東海第二発電所
緊急時対策所について
審査会合における指摘事項の回答

平成29年9月13日
日本原子力発電株式会社

1. 審査会合での指摘事項

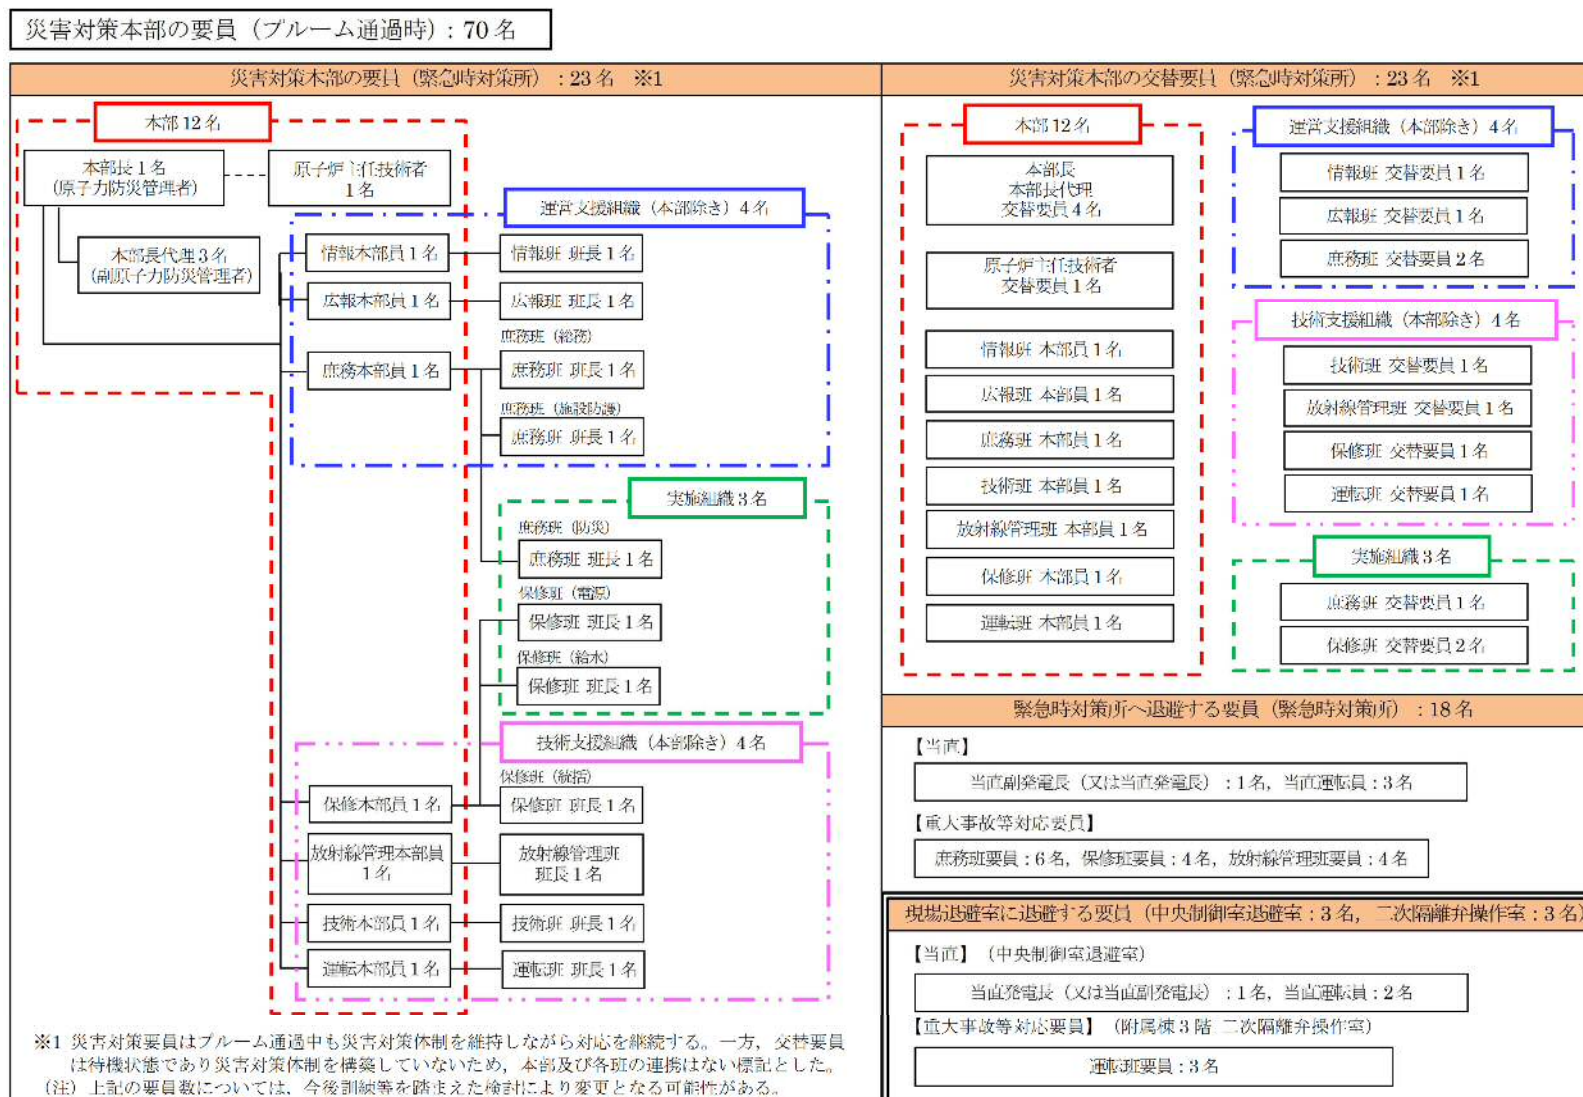
緊急時対策所における必要要員数の収容の考え方について、原子炉格納容器の破損等による発電所外への放射性物質の拡散を抑制するための対応内容を整理した上で、必要要員数を整理して提示すること。また、緊急時対策所内に配備する電離箱サーベイメータ(作業現場等の放射線量の測定に使用)の配備数の妥当性を整理して提示すること。

重大事故等に対して、放射性物質の拡散を抑制するための継続的な対応措置として、プルーム通過後に必要な業務・要員数に関する内容を、関係審査資料へ記載反映しました。

対応班	必要な現場作業	プルーム通過に伴う要員及び現場作業の内容	人数		合計
			緊対所	待避室	
運転員 (当直運転員)	運転状態の監視	プルームの通過に伴い、3名が中央制御室の待避室へ、4名が緊急時対策所に退避する。	4名	3名	24名
運転班要員	格納容器ベント対応	格納容器ベントの弁操作に関する現場対応として、弁操作室(付属棟3階)に待避する。	—	3名	
庶務班要員	放射性物質の拡散抑制対応	・可搬型代替注水大型ポンプ車(放水用)のポンプ操作・監視(2名) ・放水砲設備の操作、管理(2名)	4名	—	
	燃料の給油	ポンプ車、電源車等の可搬型設備への燃料給油(タンクローリーの運転操作)	2名	—	
保修班要員	水源確保・注水	ハイドロポンプ車による使用済燃料プールへの水の補給操作、水源確保	2名	—	
	電源供給・確保	電源車の運転操作・監視	2名	—	
放射線管理班 要員	モニタリング	作業現場の放射線モニタリングの実施	4名	—	
合計			18名	6名

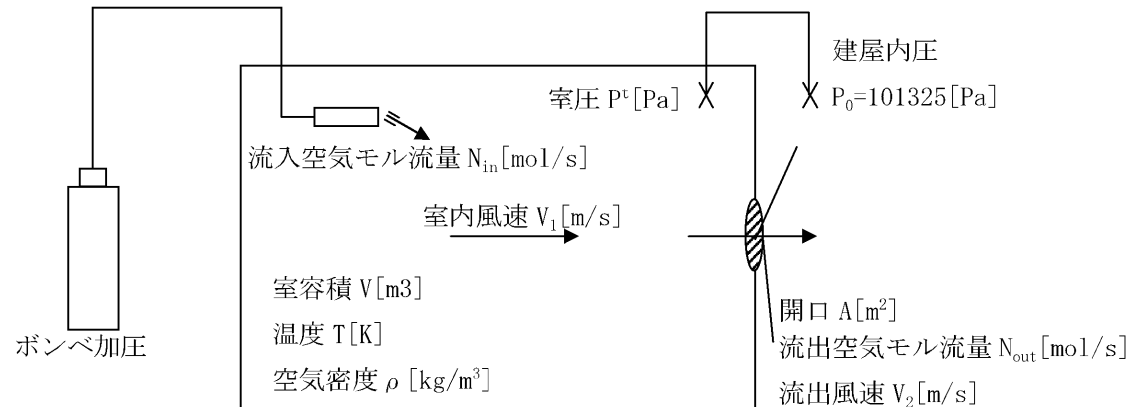
緊急時対策所の加圧に係る操作・完了時間を整理して提示すること。

- ・緊急時対策所の本部室内がボンベからの加圧により隣接区画との正圧(+20Pa)に達するまでの時間は1分未満である。
- ・この時間を含め、一連の操作完了までの所要時間は約5分である。

- ・ ①式を用いて時間 t における室圧 P^t より微小時間 Δt 後の室圧 $P^{t+\Delta t}$ を繰り返し計算することで、室圧 P の経過時間を求める。
- ・ 室圧+20Paの確立時間を評価した結果を第2図に示す。
- ・ 室圧+20Pa確立までの時間は約30秒であった。
